熊本市東区沼山津～益城町の地形・地質特性（熊本市沼山津のセルラー鉄塔建設に関わる地盤調査報告書より抜粋）

2016年4月

国土問題研究会熊本セルラー調査団

図-4 東西方向の地質断面図

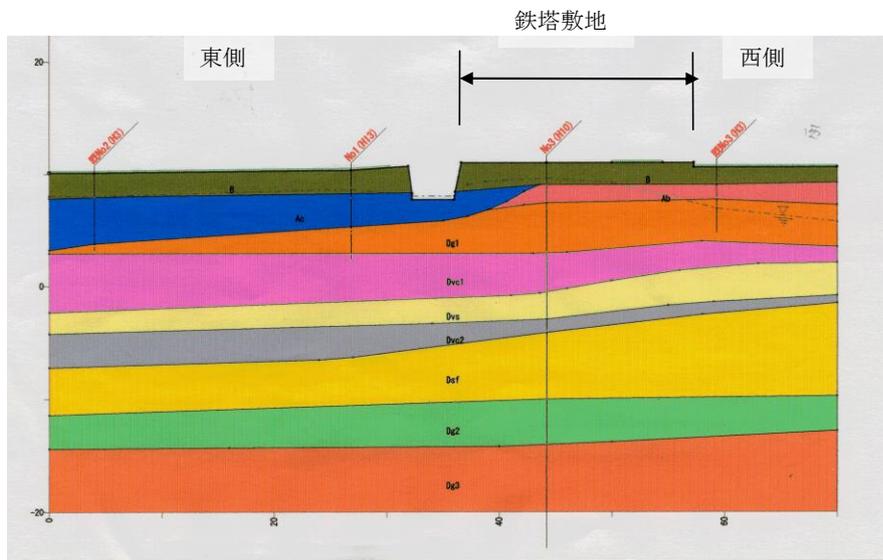
- ① 事業者側で調査した鉄塔敷地の地質構成は、東側河川の流路方向だけで東西方向の地質構成の特徴すなわち層厚の変化とN値の変化についての把握がされていない。国土研の取りまとめた調査では、図-4に示すような東西地質断面が推定され、予想以上に大きな問題を含んでいると言わざるを得ない。

図-5 層厚とN値の関係

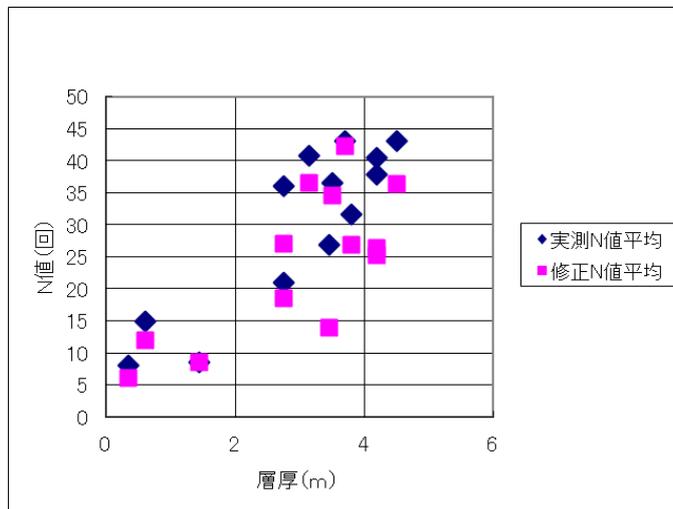
- ② 地元側が入手した資料によれば、水平抵抗を左右する上部の砂礫層 (D g 1) が敷地境界内側付近から急激に現河床側に層厚を減じて、敷地内に分布する層厚が維持されていない状態にある。このDg1層は、図-5に示すように層厚が薄くなればN値も小さくなる傾向が見られる事からも、Dg1層の層厚の変化は水平抵抗を考える上でも問題である。
- ③ 層厚が減じたD g 1層の上には、N値が2回以下の非常に軟弱な有機質粘土 (A c) が4.3mの層厚で分布し、東側宅地の地盤沈下と現河床部の沈下 (河川改修の主な対策工の問題) の原因になっており、水平抵抗がほとんど期待出来ない地質である。
- ④ 現況の河川流路が鉄塔位置付近で西側に凸の状態になっている。この事は、このような軟弱な地質すなわち侵食されやすい地質の存在 (西側への張り出し) が反映され

図-6 南北方向の地質断面図

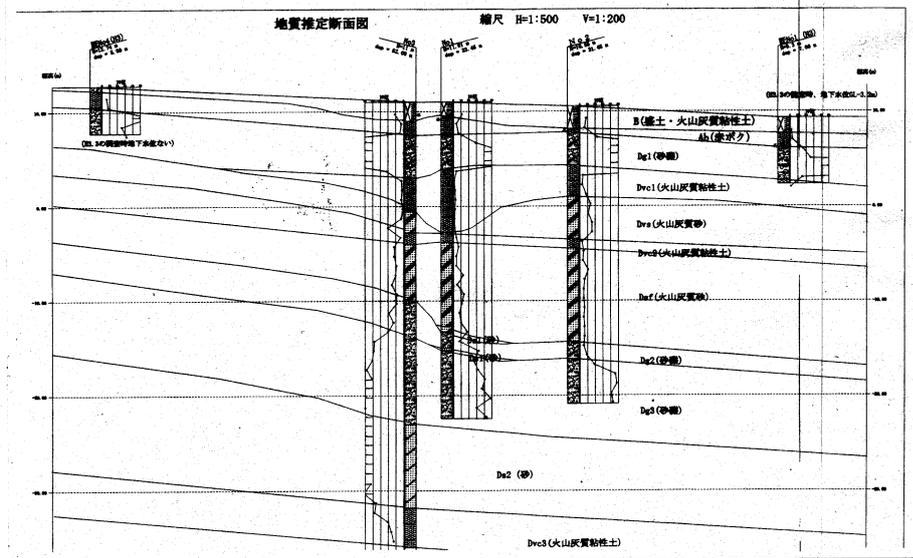
- ⑥ 地元住民が周辺の下水道関連調査データを加味して作成した敷地の南北方向の地質断面内で、地層は概ね南側の秋津川に向かって傾斜し、敷地の北側は地形の遷移部にあたり、分布する地層も階段状形状を呈している (図-6)。火山灰質粘性土の内、上位のDvc1が消失し、特に地震時の液状化が懸念されている火山灰質砂 (Dvs) が優勢で傾斜も急になっており、東西地質断面と同様に地震時のすべりの弱層になりやすい存在形態になっている。

図-7 ハンマーの落下方法の違いによるN値のばらつき (資料11による)

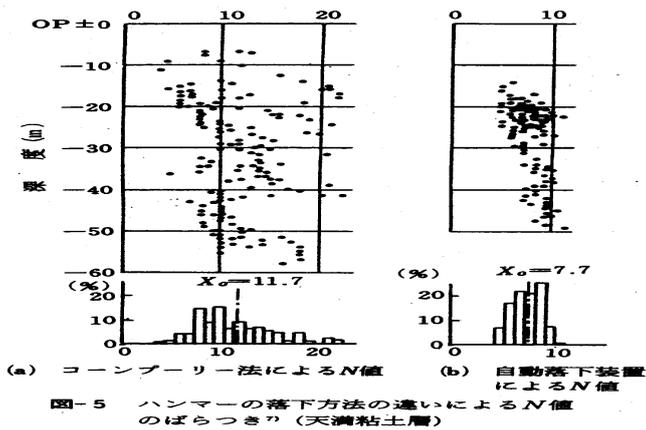
- ① 事業者の実施している標準貫入試験の方法は、個人誤差の大きく出るとされている「コーンブリー法」である。この方法を建築構造設計指針の液状化の検討に採用する場合、基本的には実測N値から最大2割まで低減した値を用いなければならないとされている。しかし、事業者側の検討では、実測N値をそのまま採用しており、改めて検討する必要がある。自動落下装置とコーンブリー法によるデータの比較例を参考までに図-7に示す。後者のコーンブリー法では、自動落下装置よりも約1.7倍過大に評価されている事が報告されている。(1990.3. 基礎工.P33)
- ② 標準貫入試験は、30cm貫入量(S)に対する打撃回数(N)であるが、砂～砂礫層の場合は、礫径の影響と締め固め効果で過大になりがちである。粘性土の場合はその中に含まれている、あるいは薄層として介在する砂～礫の影響で、過大に評価されがちである。事業者側からはこの点についての言及がなく水平抵抗では考慮しているような傾向が見られるが、液状化検討では実測N値をそのまま採用しており、一貫性が見られない。

図-8 貫入試験における打撃回数と貫入量の関係

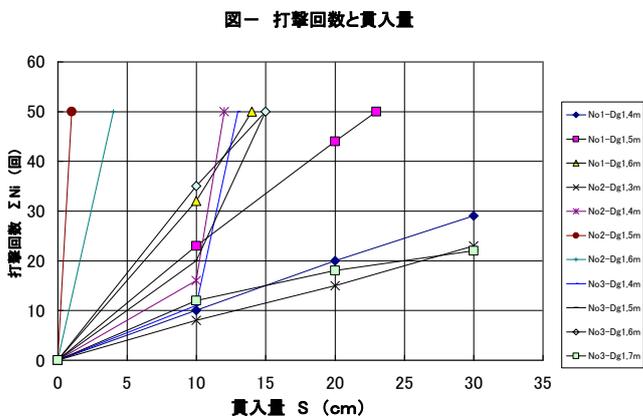
mm) より大きな礫径の玉石（ボーリングの確認径だけでもφ100～750mm）の混入が事業者側の調査でも報告されている。この事から見て10cm毎の打撃回数もかなり不均等のデータが多く、玉石と玉石の間の相対密度を反映していない事は明らかである。事業者側の測定データをプロットした図(Dg1層)を図-8に示す。

図-9 N値と変形係数Eの関係（資料12に沼山津のデータを記入）

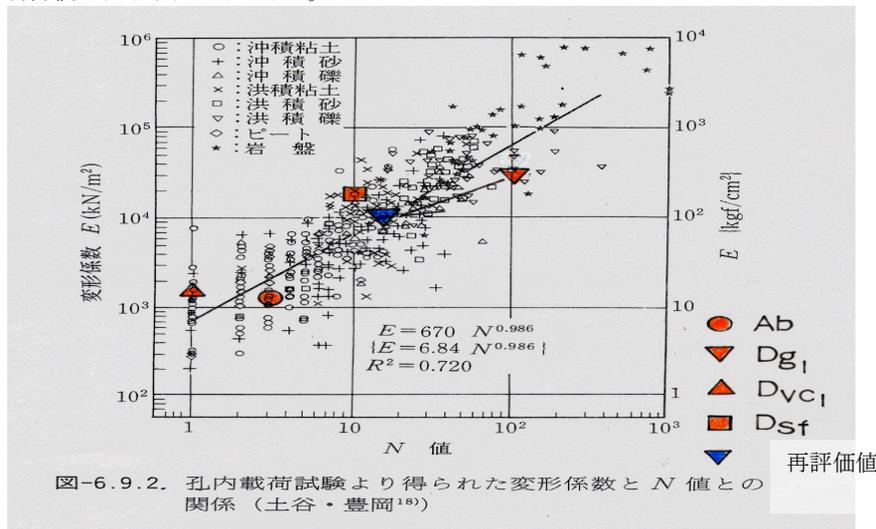
①. 載荷試験は、地元からの指摘で追加調査されたNo3地点で4ヶ所の深度において実施されている。その中で事業者側の検討書でも鉄塔基礎の水平抵抗の大部分を期待しているDg1層の載荷試験での応力-変位曲線の解析に問題がある。一般に締まっている地盤の場合、「S字型」か「J型」を示すが、試験結果の形状は「S字型」と「J型」が入り交じったような複雑なパターンを示している。これは掘削孔の乱れよりはDg1層の土質である玉石混じり砂礫のマトリックス（礫間）の粗密を反映した結果と考えられる。N値50回以上の地盤と評価されているが、実際はもっと相対密度のゆるい地盤であると考えられる。データの再検討による正しい評価が必要である。この点からも、N値は再評価されなければならない。

図-10 降伏圧力と圧密先行荷重の関係（資料8に沼山津のデータを記入）

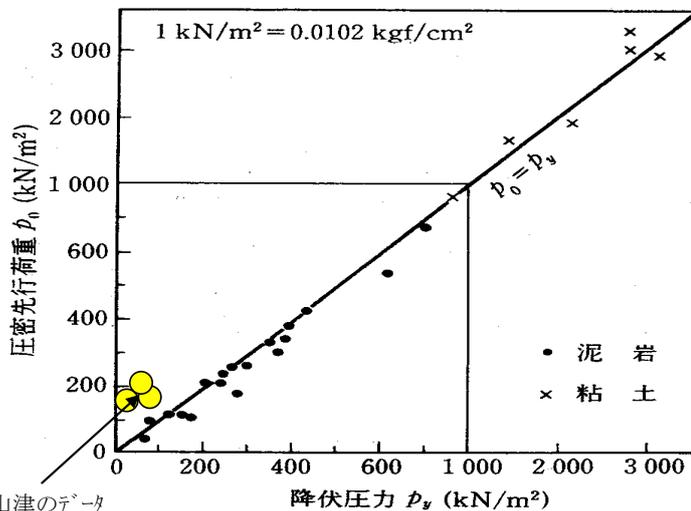
② 火山灰質粘性土（Ab）地盤の測定では、降伏圧力（過去の見かけ上の応力履歴が反映されると考えられている）が $P_y = 0.35 \text{ (kgf/cm}^2\text{)}$ の値で、圧密試験で評価されている圧密降伏応力 $P_c = 2.26 \text{ (kgf/cm}^2\text{)}$ よりはかなり小さく、現在の有効土被り圧に近い状態にある（図-10）。Dg1の下位に分布するDsf層の $P_y (= 0.84 \text{ kgf/cm}^2)$ も同様に小さく、地下水位の低下により地盤の有効応力が増加し容易に圧密沈下する性状を示し、施工済みの基礎杭に対して負の摩擦力（ネガティブフリクション）が懸念される。事業者側の圧密履歴の評価は、過大で危険であり、改めて基礎杭の安全性を検討する必要がある。

図-1 1 実測N値と細粒分Fの相関

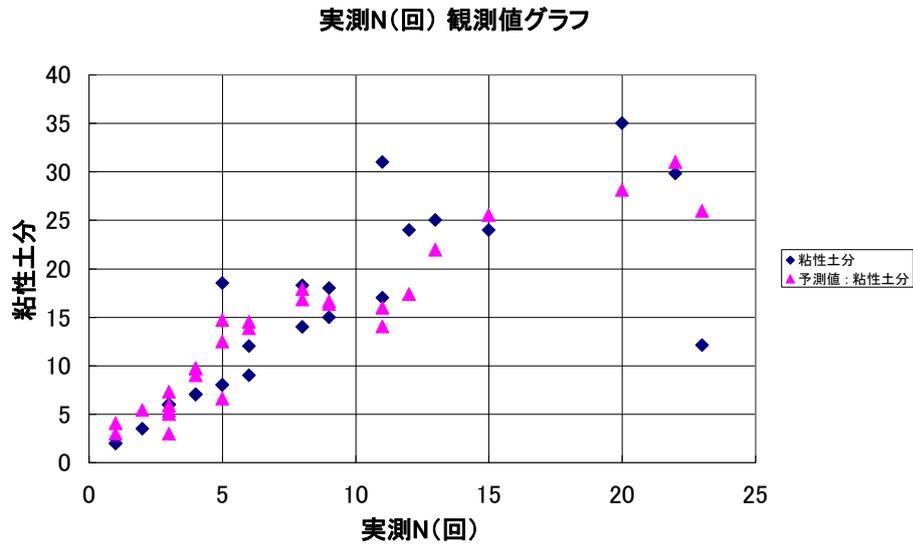
① 液状化の評価の基本的な基礎データとして採用される粒度組成の試験で、試験に供した試料が全試料でなく、業者側の判断で選択して実施されているが、傾向的には実測N値の低い部分の試料が多く、N値の高い深度の試料が少ない傾向が見られる。業者側の試料測定の結果から、測定値が最も多く得られるという観点から、深度、実測N値そして修正N値の3因子を抽出し、細粒分（F）との関係を多変量解析すると次の回帰式が導かれ、重相関係数も $R=0.848$ と高く、改めて業者の試料選択に問題が孕んでいる事が判り、再度検討が必要である。

実測N値と修正N値と粘性土分の関係と前記の回帰式から推定した粘性土分の予想値を示す。図-11からも、試験試料選択上の問題が想像される。

図-13 細粒分Fと含水比の相関 (資料に沼山津のデータを記入)

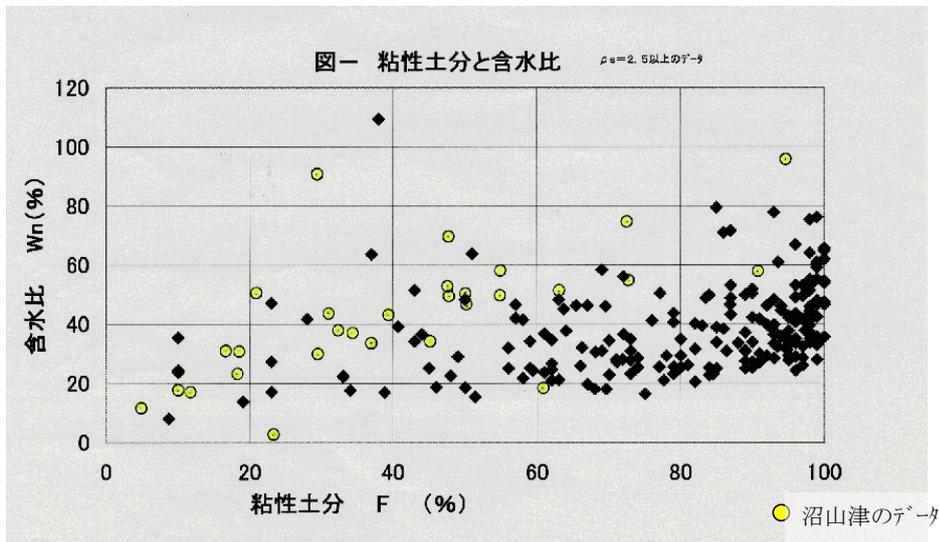
② 事業者側は火山灰質粘性土 (Dvc1~3) の細粒分含有が多い事から、これを液状化の検討対象化からはずしているが、問題である。当該地の土質は保水性に關与する粘性土分 (シルト+粘土) に対する含水比が他の地区のデータ (国土研の取りまとめ) より相対的に高い (図-13)。また、土粒子の化学的活性の度合いを示す活性度 (A) も $A=0.5$ と小さく、化学的には不活性で付着性は無く液状化しやすい土性を呈する事から、事業者の液状化検討には誤りがあるといわざるを得ない。最近の知見でも、平成12年10月6日に発生した鳥取県西部地震の際に液状化した土質の中でも塑性指数の高いシルトも噴出した事例 (山口大学調査団) が報告されている (資料4)。当該地の土質は、一般の土質に比較して種々の面で「特殊土」に相当する土性を有しており、業者の再認識を促したい。

図-15 圧密係数と圧密圧力の関係 (資料7による)

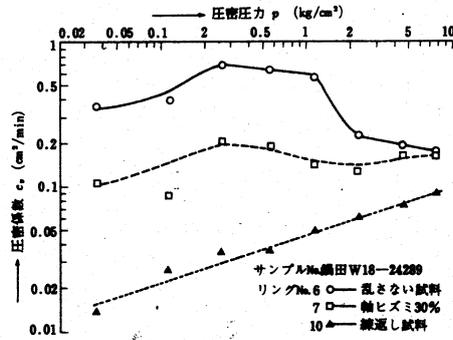
④ 圧密試験結果では、Dg1層下位のDvc1~2は $P_c = 2.2$ (kgf/cm²)の値を示し、現在の有効土被り圧よりかなり高い過圧密度で、圧密沈下の問題が無いように評価されているが、試験データ（圧密応力～間隙比の曲線）は弾性域から塑性域にかけての部分不明瞭で、 P_c が明確でない。さらに、見かけ上の圧密降伏応力（ P_c ）より大きな応力範囲で、圧密係数（ C_v ）が、平均圧密応力（ P ）との関係から予測される値よりも大きくなっており、明らかに試料の攪乱の影響が認められる。又、粒度組成のうち、砂分の含有が33～35（%）であることによる試験上のフリクションも原因し、更に自然の含水状態が液性限界前後にあり極めて不安定な粘性土である事から、今回の不攪乱試料は攪乱された状態で試験に供されたもので圧密履歴を反映していないものと判断される。

攪乱された場合の圧密係数（ C_v ）と圧密応力（ P ）の関係事例を図一15に示す。結局、現位置試験の孔内水平載荷試験で得られた降伏応力（ P_y ）が実際の応力履歴を反映しているものと判断され、圧密沈下によって杭基礎に有害な負の摩擦力が働く事になる。
